Bureau
d'audiences
publiques sur
l'environnement

Rapport 299

Projet d'aménagement de la phase 3 de la promenade Samuel-De Champlain entre la côte de Sillery et la côte Gilmour à Québec

Rapport d'enquête et d'audience publique

Figure 5 La vue en coupe de la portion terrestre la plus étroite du projet

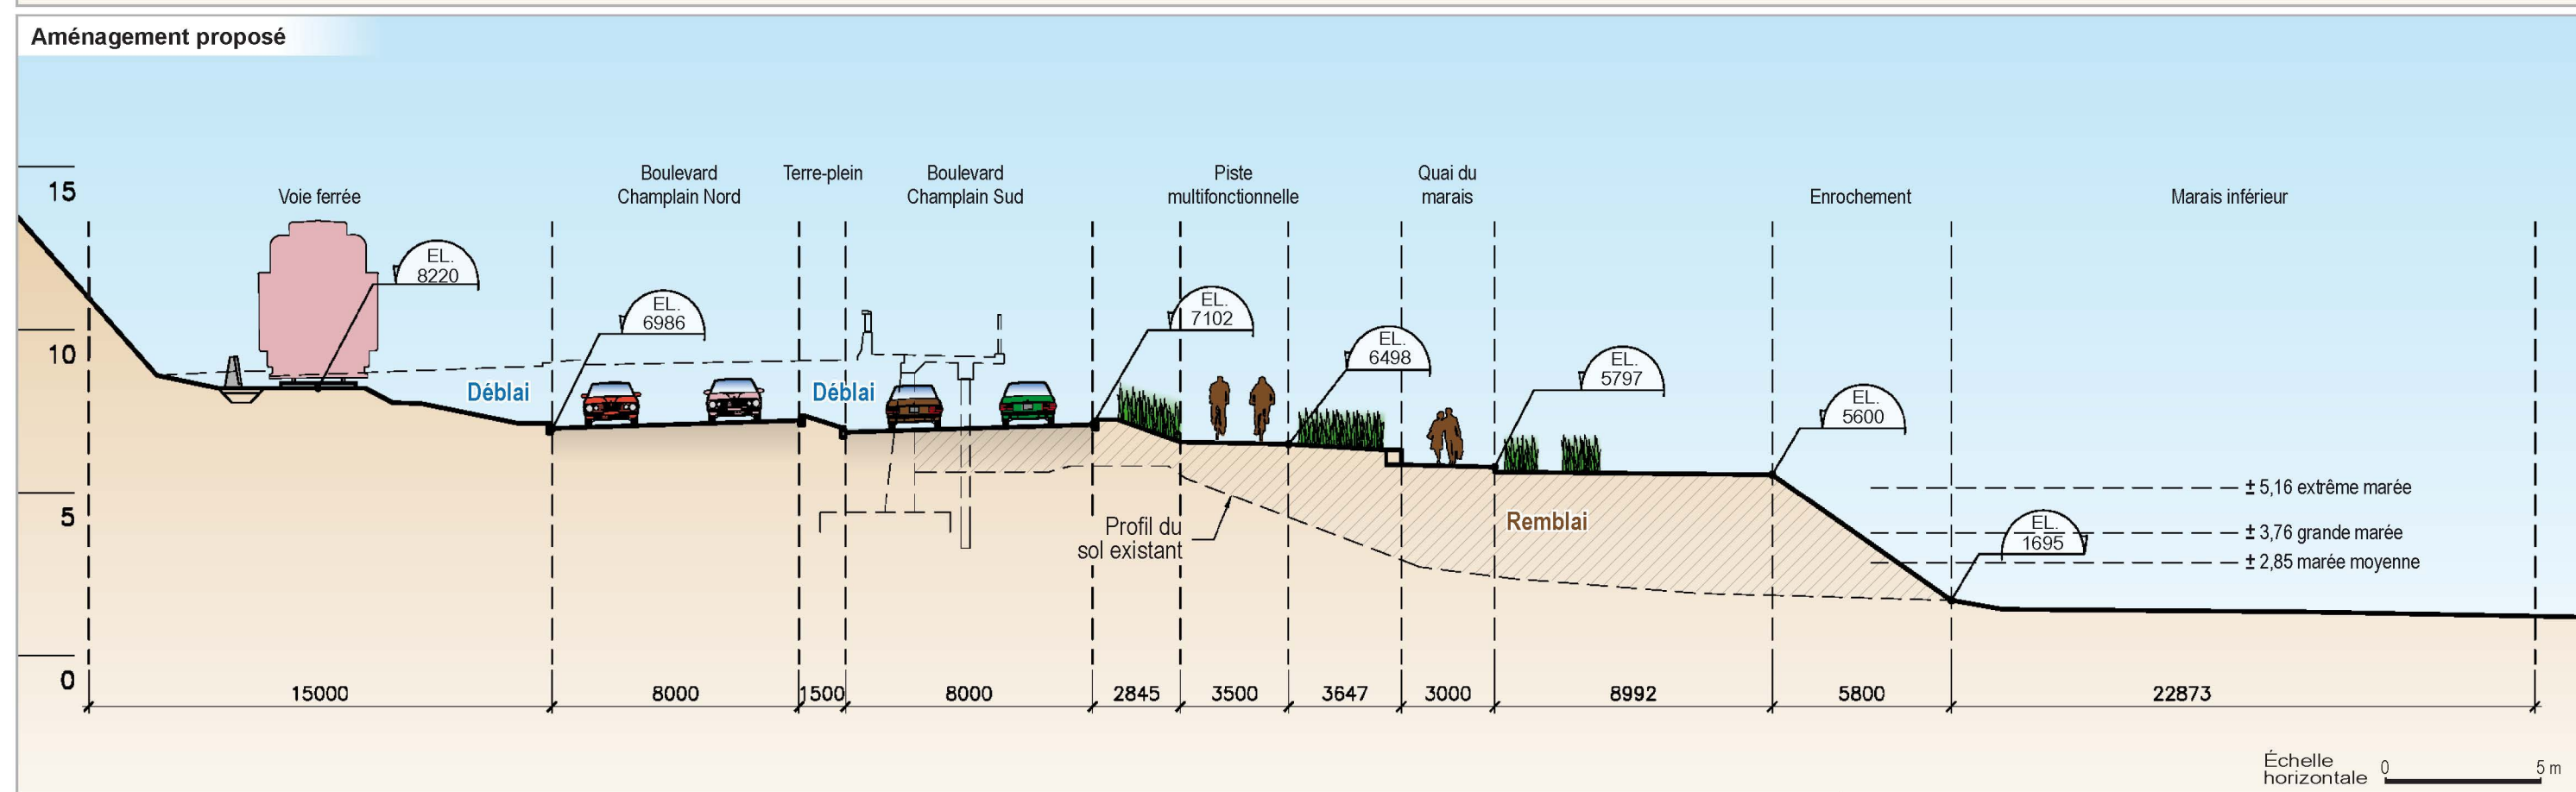
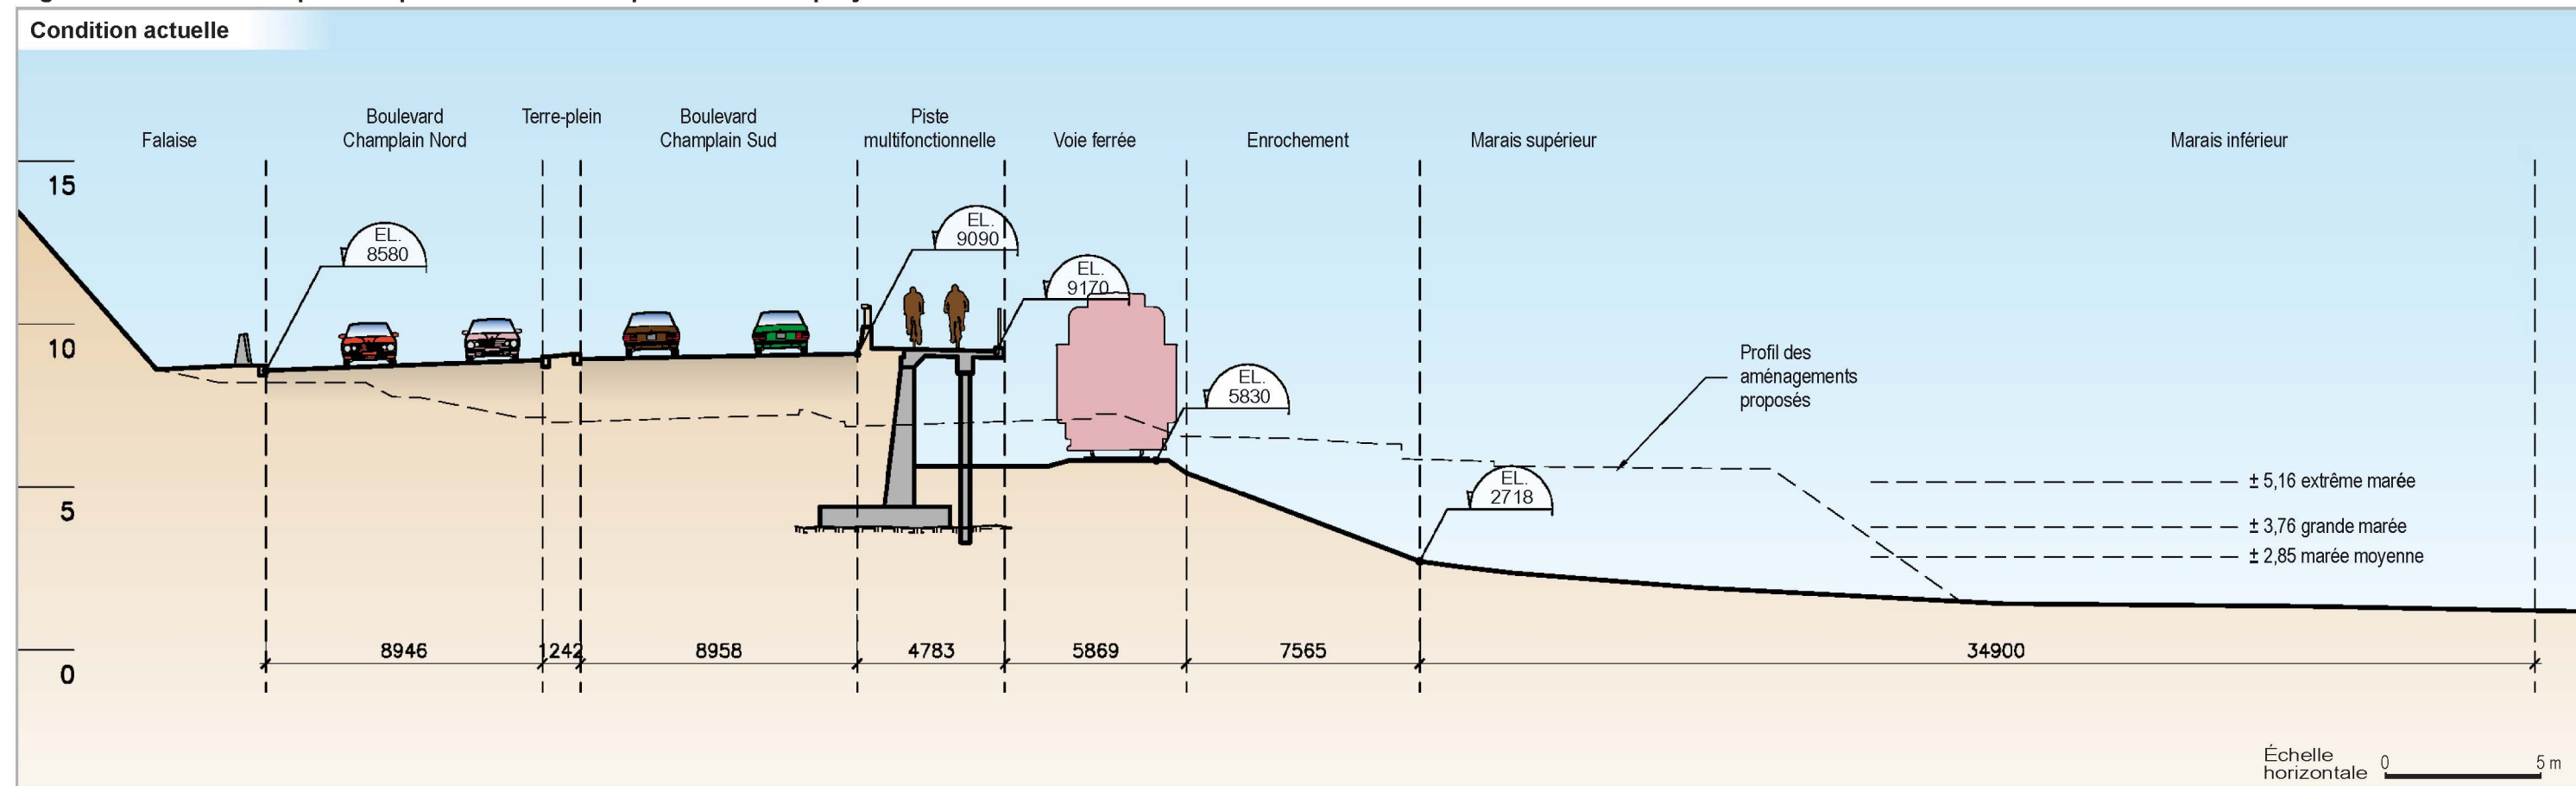
De plus, les coupes illustrant la portion la plus exiguë de la phase 3 de la promenade laissent voir que le promoteur a prévu de larges espaces vacants entre le boulevard, la piste multifonctionnelle, le sentier piétonnier et la rive (DQ2.1.5 ; DQ2.4.1). Par endroits, ils totalisent jusqu'à une quinzaine de mètres de large (figure 5). Or, l'exemple de la phase 1 avec le resserrement entre le boulevard et la rive observable au pied de la côte du Verger démontre que la continuité de la promenade n'exige pas autant d'espace. Il en va de même des aménagements du corridor du Littoral. Par ailleurs, puisque l'empiètement maximal sur le marais coïncide avec le miroir d'eau, il y a lieu de réévaluer si l'espace accordé à cet élément de la promenade, dont la fonction est surtout récréative et esthétique, justifie la perte d'une portion substantielle du marais supérieur.

Figure 7 La plage du Foulon, réalité et propositions

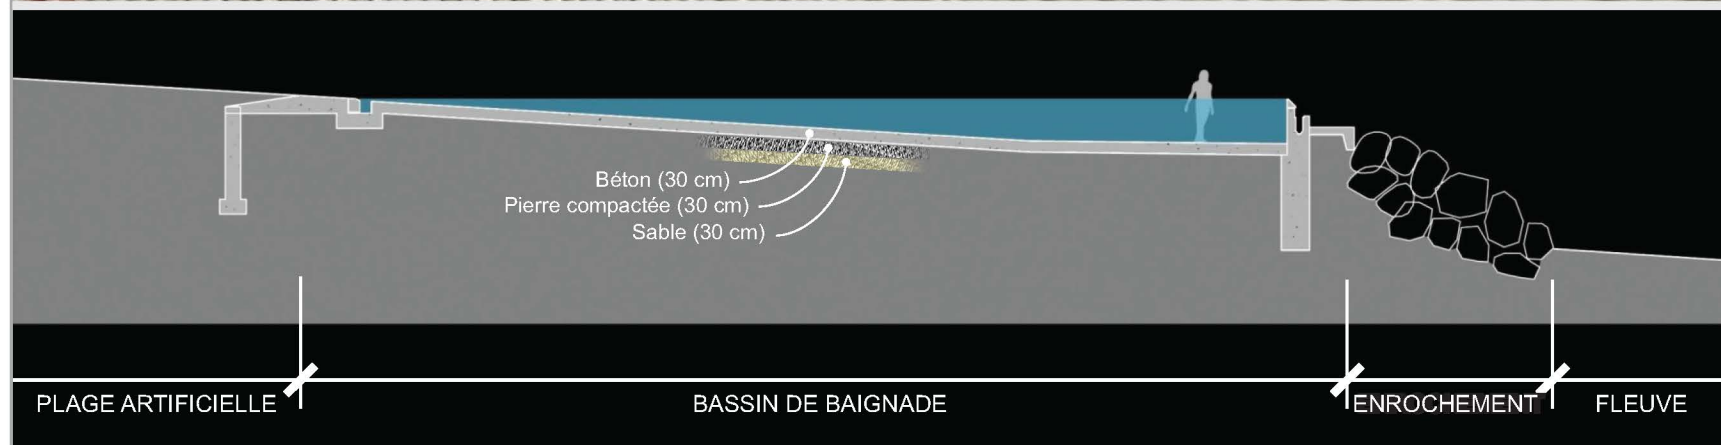
La prise en compte du marais et des habitats aquatiques a amené le promoteur à revoir le projet de plage. Dans le présent projet de la phase 3, la plage existante serait conservée telle quelle tandis que l'accent serait plutôt mis sur la construction d'une plage artificielle du côté de l'avancée Shell sur des terrains situés au-dessus de l'enrochement (figure 7).
